Acuerdo 1169 Por el cual se aprueba la incorporación del cambio en los límites de generación y absorción de potencia reactiva de las unidades 1 y 2 de la planta de generación Carlos Lleras y las respectivas curvas de carga

1169

4 Abril, 2019

Unidad 1

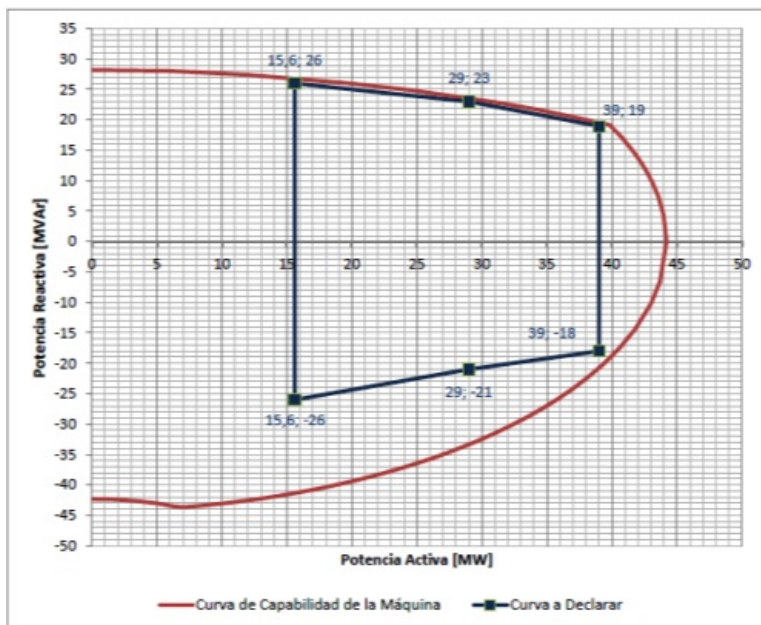
Que como resultado de la realización de las pruebas de potencia reactiva de las unidades 1 y 2 de la central hidroeléctrica Carlos Lleras, se encontraron diferencias en los límites de generación y absorción de potencia reactiva, haciéndose necesario solicitar el cambio de los parámetros de la curva de cargabilidad.

Aprobar la declaración de una nueva curva operativa de carga de las unidades 1 y 2 de la central hidroeléctrica Carlos Lleras, en la que se define la capacidad para entrega y absorción de potencia reactiva de la unidad en función de la potencia activa generada.

Unidad	Sobreexcitación			Subexcitación		
	P [MW]	Q antes [Mvar]	Q después [Mvar]	P [MW]	Q antes [Mvar]	Q después [Mvar]
Carlos Lleras 1	15.6	28.2	26	15.6	-42.5	-26
	29	28.2	23	29	-42.5	-21
	39	28.2	19	39	-42.5	-18
Carlos Lleras 2	15.6	28.2	26	15.6	-42.5	-26
	29	28.2	23	29	-42.5	-21
	39	28.2	19	39	-42.5	-18
